Il Dipartimento del territorio

vista la richiesta del 27 luglio 2020 del Municipio per l'**esame preliminare dipartimentale del progetto di revisione del PR del Comune di Lugano (sezioni di Brè e Aldesago)**;

si esprime con il presente Rapporto, in conformità all'articolo 25 cpv. 3 Legge sullo sviluppo territoriale (LST) e all'art. 34 Regolamento della legge sullo sviluppo territoriale (RLST).

1. Perimetro d'interesse archeologico PIA252 Brè

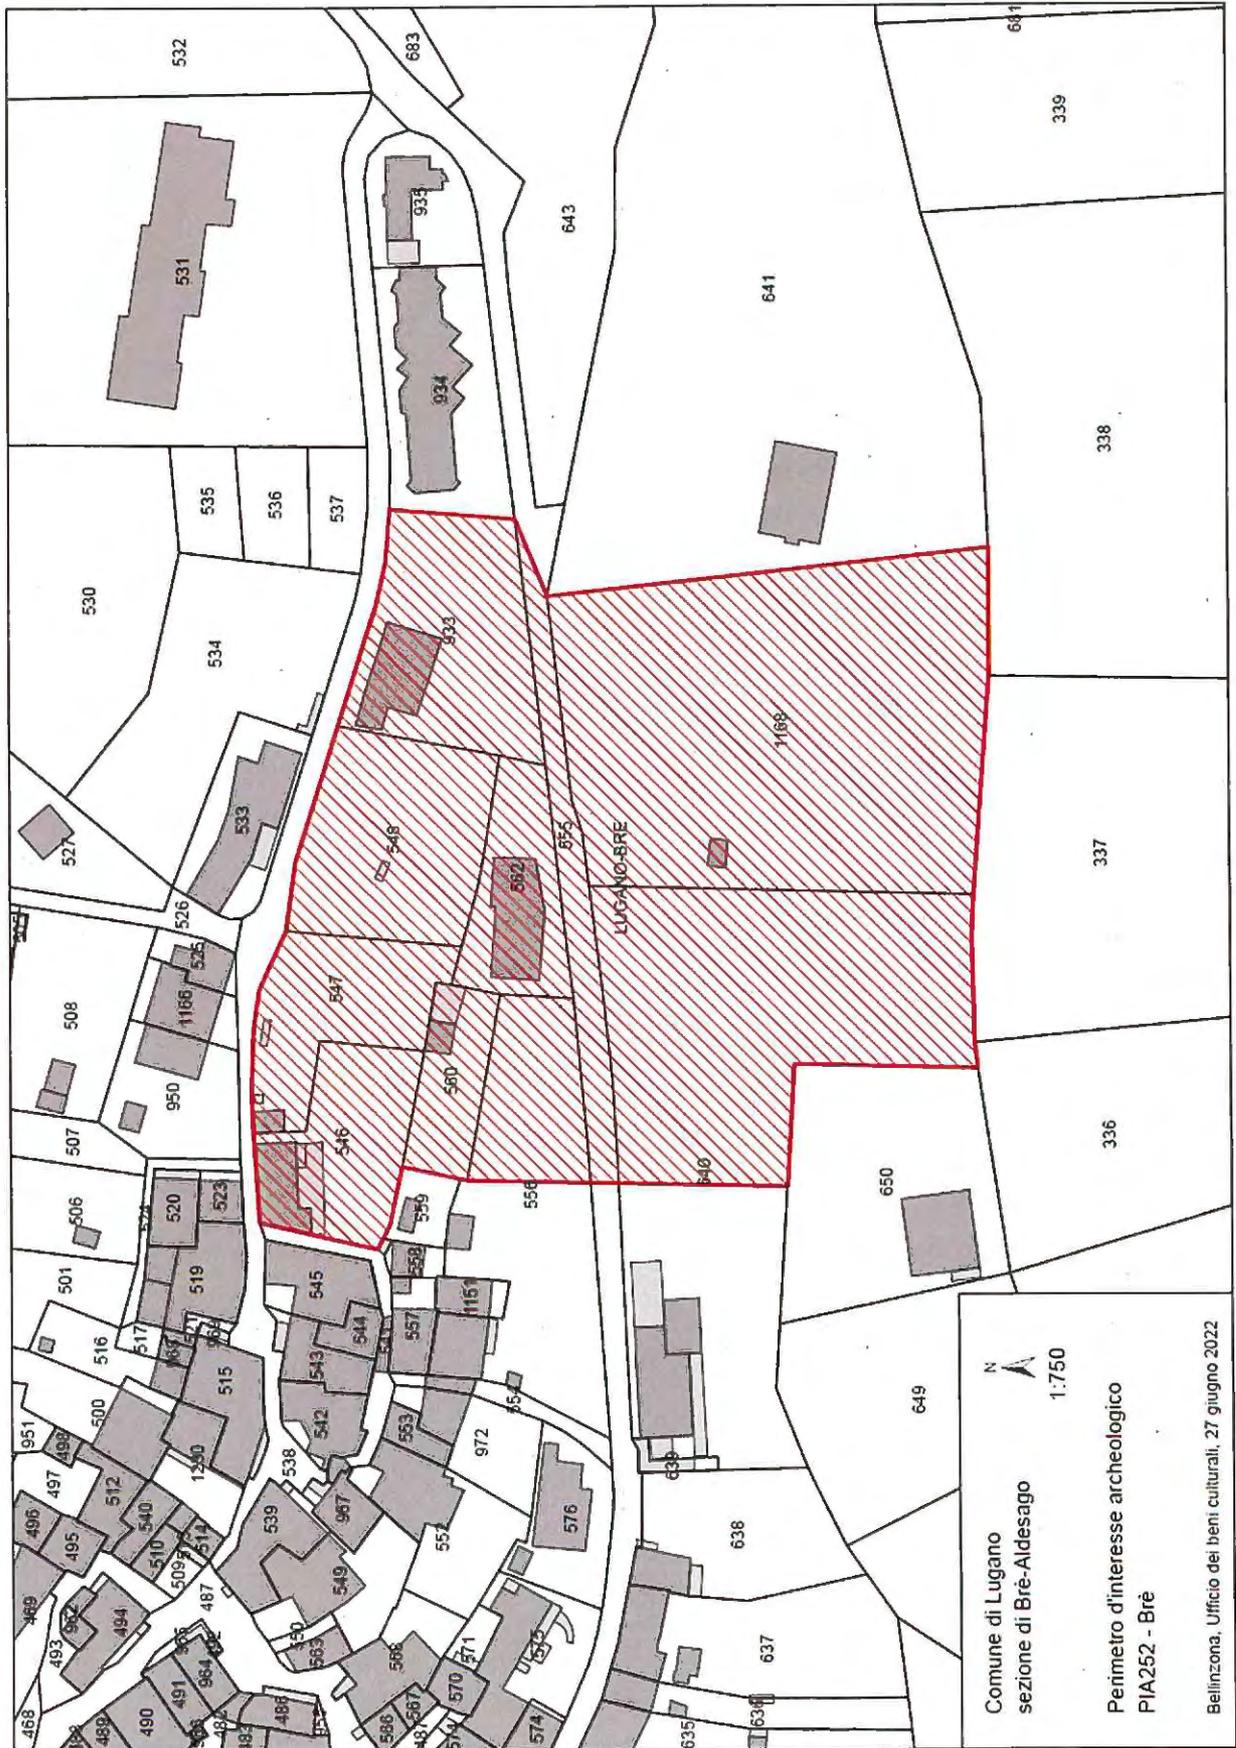
Le aree sono state correttamente inserite nel Piano delle zone. Si segnala tuttavia che, in seguito ad alcuni accertamenti cartografici e bibliografici si rende necessario modificare l'estensione e la posizione del perimetro PIA252 (cfr. allegato 1)

2. Perimetro d'interesse archeologico PIA1121 Chiesa dei SS. Simone e Fedele

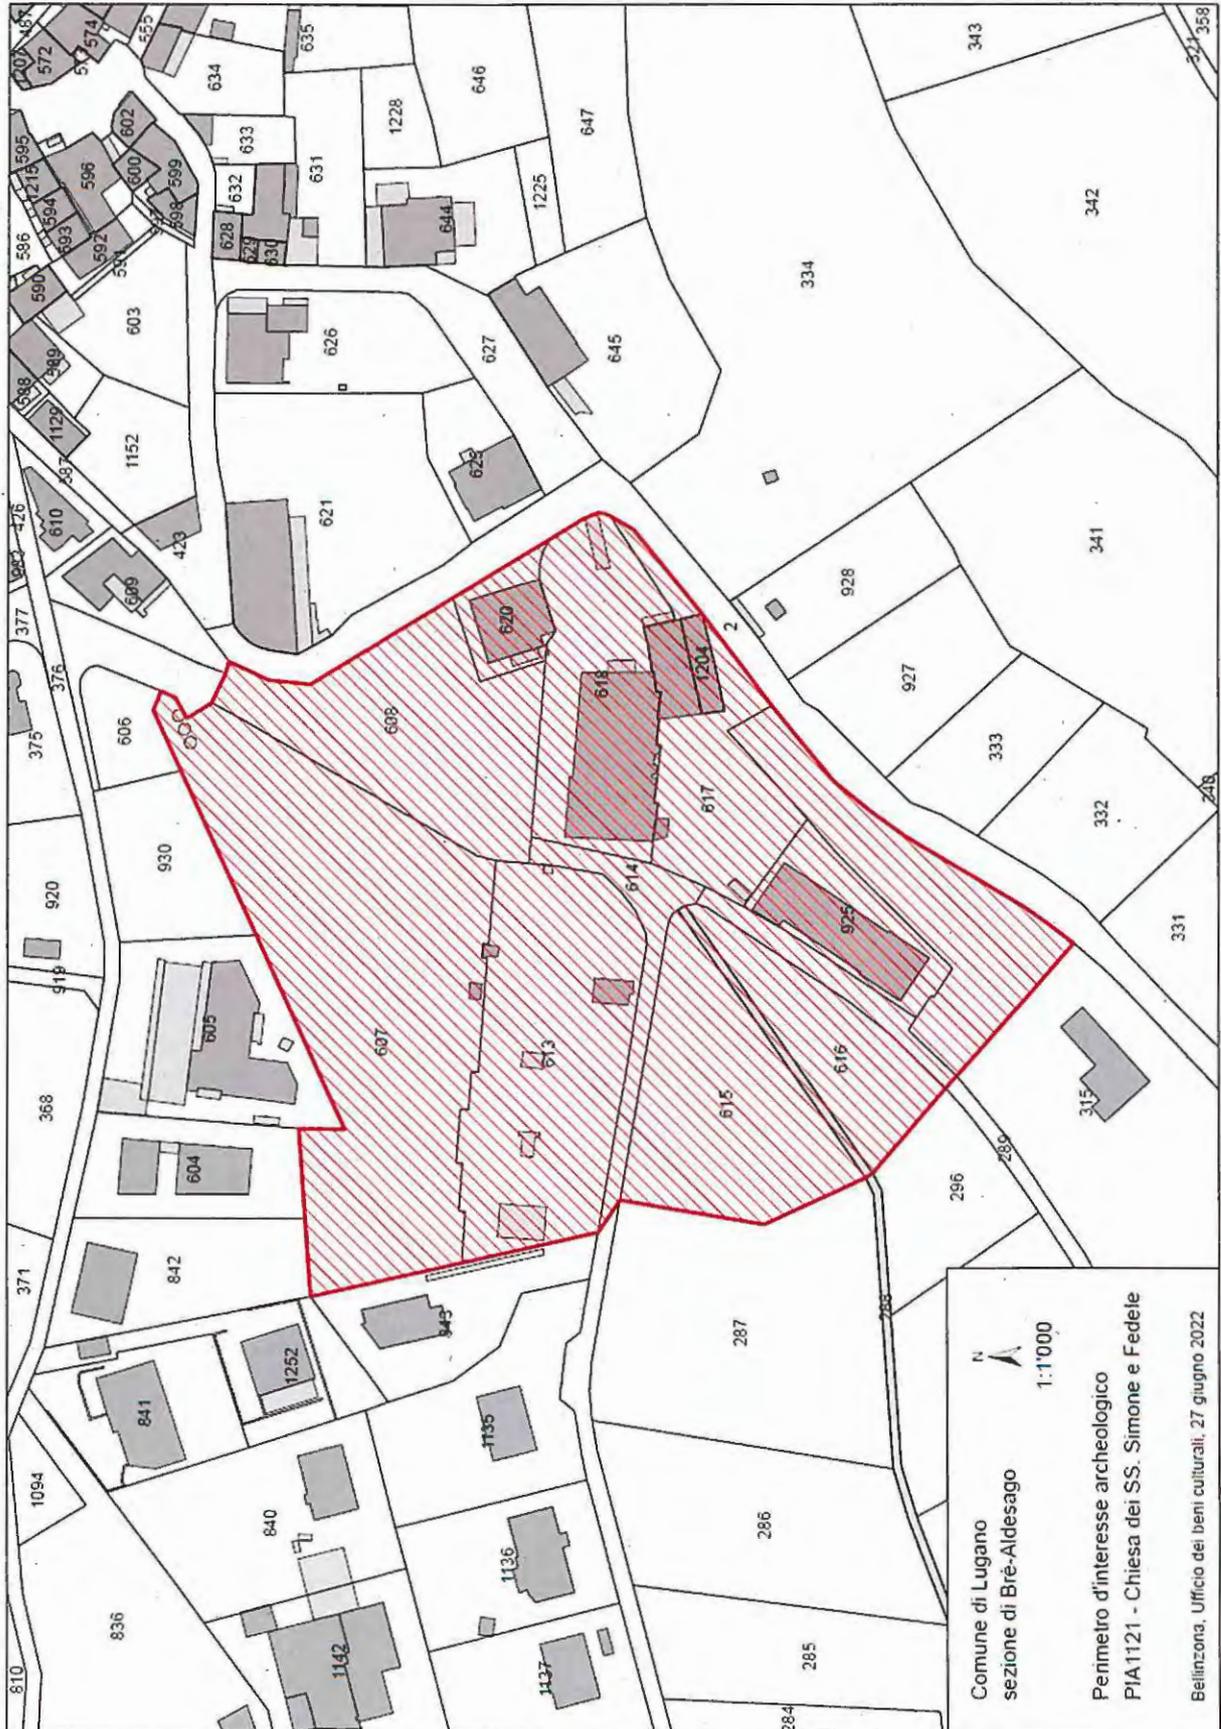
Si segnala infine la necessità di istituire un nuovo perimetro d'interesse archeologico per la chiesa parrocchiale dei SS. Simone e Fedele:

- PIA1121 Perimetro d'interesse archeologico denominato "chiesa dei SS. Simone e Fedele".

Questo perimetro, illustrato all'allegato 2 si giustifica poiché fino all'inizio del XIX secolo (1804 - editto di Saint-Cloud) era consuetudine seppellire i defunti all'interno o nelle adiacenze degli edifici di culto.
